Připomínky k aktualizaci Kodex PS část I

Připomínky v rámci konzultační procesu ERÚ

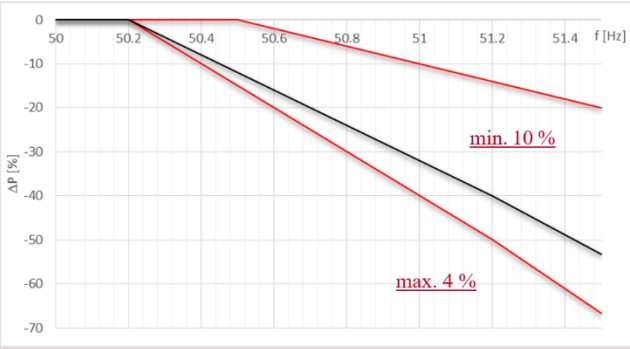
3	Skupina ČEZ	Připomínka ke kapitole 4.3 Navrhujeme v grafu uvedeném na obr. 2 doplnit Δ P.	Na y-ose nemůže být jen P v *%+, protože blok musí držet 100 *%+ jmenovitého výkonu do 50,2 Hz. Kdyby bylo uvedeno P [%] (bez delty), tak bude do frekvence 50,2 Hz výkon 0%. Návrh na promítnutí připomínky do textu: Doplnit y osu o Δ P.	Návrh přijat. Do zmíněného grafu obr. 2 je doplněno, že se jedná o „ΔP“ a ne „P“. Po kontrole jsme došli k tomu, že je třeba obdobně upravit i obr. 5.	Obr.2 v Kodexu PS Část I v kap. 4.3 byl upraven následovně: 
					Obr.5 v Kodexu PS Část I v kap. 4.12 byl upraven následovně: 
4	Skupina ČEZ	Připomínka ke kapitole 4.3 Navrhujeme v grafu uvedeném na obr. 3 doplnit Δ P.	Viz připomínka 3 výše. Návrh na promítnutí připomínky do textu: V grafu na obr. 3 před P doplnit Δ.	Návrh přijat. Do zmíněného grafu obr. 3 je doplněno, že se jedná o „ΔP“ a ne „P“.	Obr.3 v Kodexu PS Část I v kap. 4.4 byl upraven následovně:

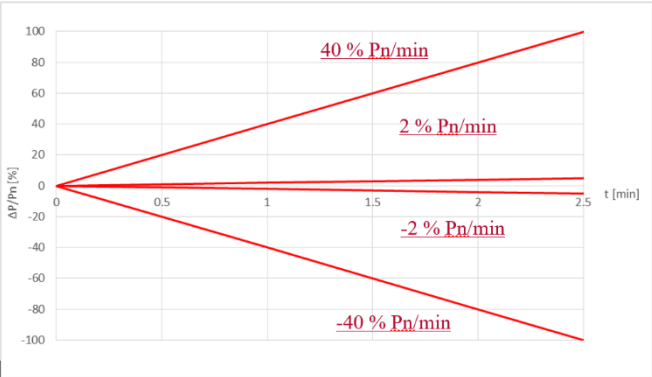
podle dostupnosti primárního zdroje energie.	<p>Problematická oblast je zejména nárůst výkonu nejen u jaderných elektráren, ale u tepelných elektráren obecně. Článek 4.6 kodexu, dle tabulky 1 kodexu, vychází z článku 15.2 RfG, který uvádí: „Výrobní moduly typu C musí splňovat tyto požadavky týkající se frekvenční stability:“ Z pojmu frekvenční stabilita by se dalo odvozovat, že se jedná o relativně malý rozsah změny výkonu sloužící ke stabilizaci frekvence, a ne o velký rozsah sloužící k odlehčování přetížení prvků sítě, nicméně takto konkrétně to nikde uvedeno není.</p> <p>Návrh na promítnutí připomínky do textu: Vzhledem k charakteru připomínky bude do textu připomínku možné promítnout po vyjasnění ze strany PPS.</p>		
6	Skupina ČEZ	Připomínka ke kapitole 4.7 Navrhujeme v grafu uvedeném na obr. 4 doplnit Δ P.	<p>Viz připomínka 3 výše.</p> <p>Návrh na promítnutí připomínky do textu: V grafu na obr. 4 před P doplnit Δ.</p>	Návrh přijat. Do zmíněného grafu obr. 4 je doplněno, že se jedná o „ΔP“ a ne „P“.	Obr.4 v Kodexu PS Část I v kap. 4.7 byl upraven následovně: <div>  </div>

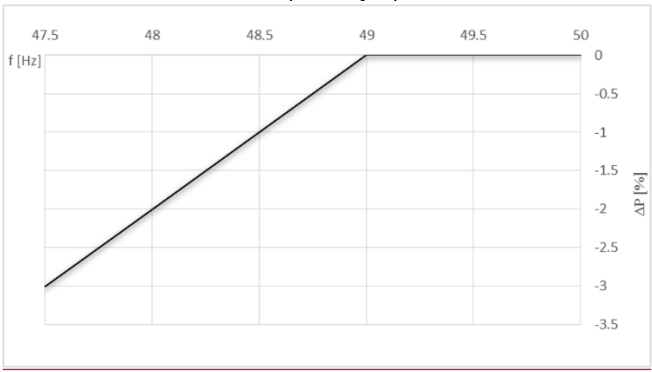
8	Skupina ČEZ	Připomínka ke kapitole 4.13, tabulce 5 Požadujeme opravit chybu v tabulce 5.	<p>„400 kV – 0,90 p. j. – 1,405 p. j. – neomezená 400 kV – 1.05 p.j. – 1.1 p.j. – 60 minut“</p> <p>Návrh na promítnutí připomínky do textu: Navrhujeme v celém textu části 1 Kodexu používat pojem „VM s parní turbínou“.</p>	Návrh přijat. Překlepy v Tab. 5 a Tab. 10 byly odstraněny. Nově místo „1,105“ je uvedeno „1,05“.	Rozsah v Kodexu PS Část I v tab.5 a tab.10 byl upraven následovně: „400 kV – 0,90 p. j. – 1,405 p. j. – neomezená 400 kV – 1.05 p.j. – 1.1 p.j. – 60 minut“
9	Skupina ČEZ	Připomínka ke kapitole 4.16 Navrhujeme rozšířit šrafované pásmo v Obr.10 nebo alespoň vhodně stanovit, že ve vyznačené trojúhelníkové oblasti (pod hodnotou 0,95 Un) se přípouští i provoz s omezením činného výkonu VM.	<p>Šrafovanou oblast je nutné rozšířit, nebo nutno ve vyznačené trojúhelníkové části nešrafované oblasti připustit omezení času nebo dodávky činného výkonu, aby se uvolnila kapacita dodávky Q daná P-Q diagramem synchronních alternátorů v souladu se standardy IEC 34. Hlavním technickým důvodem je překročení standardem daného pásma provozních napětí generátoru (±5 %Ung) a nutnost práce alternátoru v širším pásmu (+5, -10% Ung), což norma IEC 34 připouští za podmínky snížení výkonu. Uvedená omezení a konstrukční meze je třeba respektovat obzvláště o velkých alternátorů, které se uvažují na jaderných zdrojích. Časové a výkonové omezení jde nad rámec požadavků RfG, a proto je toto možné v Kodexu zohlednit i na jiném místě, než v implementaci čl. 18.2. Je to nutné pro možnost nediskriminačně připojovat všechny dostupné technologie. V průběhu roku 2019 byla tato problematika výpočtově analyzována a podrobně technicky projednána se zástupci ČEPS a ERÚ. Došlo ke shodě, že takováto úprava je nezbytná.</p> <p>Návrh na promítnutí připomínky do textu: Navrhujeme rozšířit šrafovanou oblast grafu uvedeného na obrázku 10, nebo stanovit, že pro vyznačené trojúhelníkové pásmo (pod hodnotou 0,95 Un) existuje možnost plnit hodnoty dodávky jalového výkonu při nižším výkonu, než je Pmax a po omezený čas. Plnění s omezeními bude doloženo technickou studií.</p> <div>  </div> <p>Obr. 10 Diagram dodávky jalového výkonu při maximální dodávce činného výkonu pro synchronní výrobní moduly kategorie D připojené do soustavy napěťové hladiny 400 kV</p>	Návrh nepřijat. Uvedený rozsah dodávky jalového výkonu při maximální dodávce činného výkonu pro synchronní výrobní moduly kategorie D připojené do soustavy napěťové hladiny 400 kV uvedený na Obr. 10 vychází z již ERÚ schválené úpravy implementace RfG.
